VYSVĚTLENÍ č. 2 ZADÁVACÍ DOKUMENTACE

CENTRUM PRO PODPORU VÝTVARNÉ KULTURY 2. ETAPA

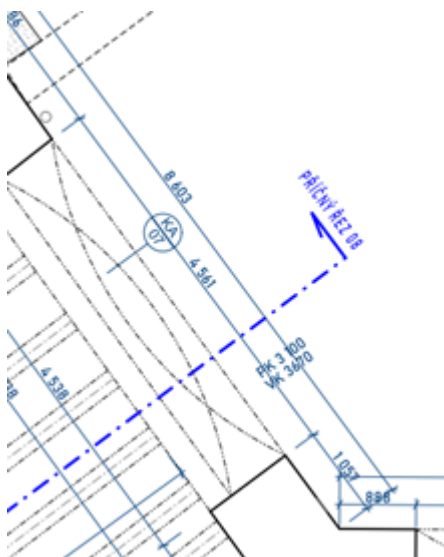
7. Ve výpisu klempířských prvků KL/11 je metráž 109,25 m, ale podle VV metráž 120 m (2 - stavební úpravy pol.106 = 6,5m; 2-stavební úpravy_01 pol. 157 = 15m; 2-stavební úpravy_02 pol. 98 = 31,25m; 2-stavební úpravy_03 pol. 99 = 29,5m a 2-stavební úpravy_04 pol. 90 = 37,75m)

Prvek KL/11 je uváděn v celkové výměře 120,0m. Toto je uvedeno také ve VV. Výměra 109,25m je pouze dílčím součtem bez započtení uvažovaných prořezů.

KL 11	SVODNÁ ROURA 	Ø100mm	NOVÁ SVODNÁ ROURA - KRUHOVÉHO TVARU						
			Odpadní trouba, kruhového průřezu. Trouba bude dodána včetně spojů (klasický způsob nýtových spojů)						
			Materiál: Oboustranně lakovaný pozinkovaný plech 0,6mm. Polyuretanový matný lak $\geq 50 \mu\text{m}$. Předpoklad barevnosti - RAL 7016 / 9002, shodný odstín matnost/lesklost s navrženou krytinou střechy. O konečné barevnosti bude rozhodnuto investorem a architektem v průběhu realizace.						
			Rozměr typového prvku: D 100mm, Dtl: 2,5+4,0+5,0+5,0+5,0+5,0+8,0+9,25+9,0+8,0+7,25+5,0+4,0+5,25+2,0+2,5+3,5+5,0+5,0+5,0= celk. dl.: 109,25 bm						
			Poznámky: Součástí dodávky je standardní upevňovací materiál (hmoždinky, šrouby, zajišťovací svorky, rozpěrné kotvy atd.) Prvky osazené dle technických pokynů výrobce. Hrana zděné konstrukce, která je ve styku s navrženým prvkem bude zednický začištěna. Položka je uvažována vč. dodávky a montáže + provedení výrobní technické dokumentace. Provedeno dle platné normy: ČSN 73 36 10
